Softwareupdate

Receiver-Typ **Kaon HD-Digitalreceiver**

Neue Softwareversions-Nr.: 204

Neue Bildschirmauflösung SCART

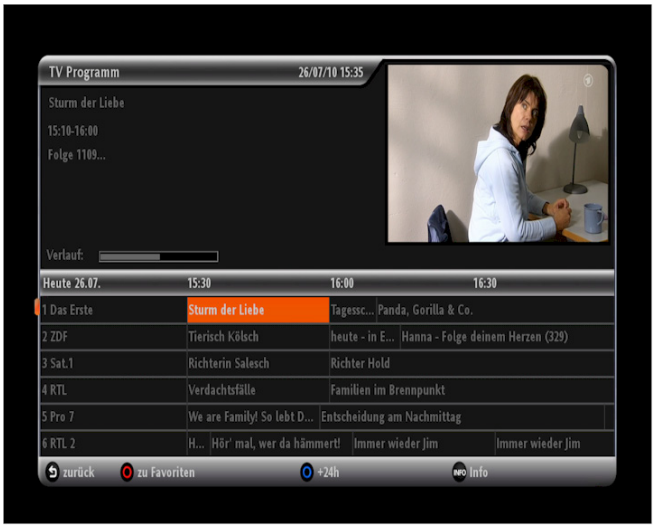
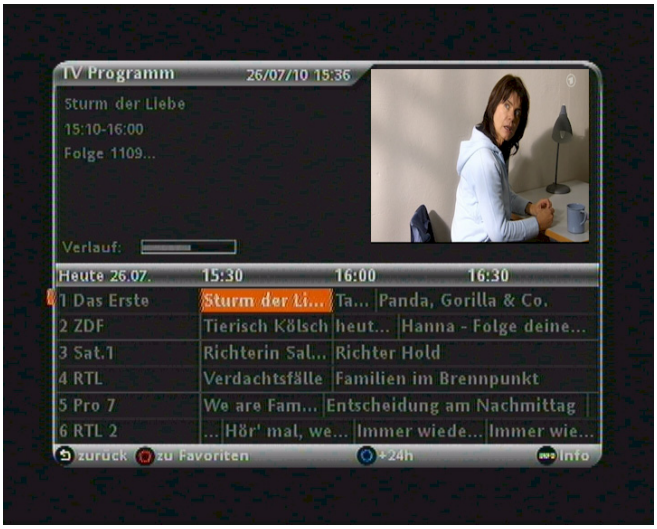
Bildschirmauflösung für den SCART-Ausgang optimiert
Die Bildschirmauflösung wird nach dem Softwareupdate für die Darstellung am SCART-Ausgang von der HD-Auflösung auf eine SD-Auflösung herunter skaliert. Dies hat den Vorteil, dass im HD- und SD-Modus alle Bedienungsoberflächen immer identisch sind und z.B. im EPG mehr Infos dargestellt werden können.

Über das Menü „System Einstellungen“, „HD-Einstellungen“ kann, wenn gewünscht, wieder auf die bisherige Bildschirmauflösung umgestellt werden. Dadurch wird die Schriftgröße vergrößert, allerdings kann dann im EPG weniger Text dargestellt werden.
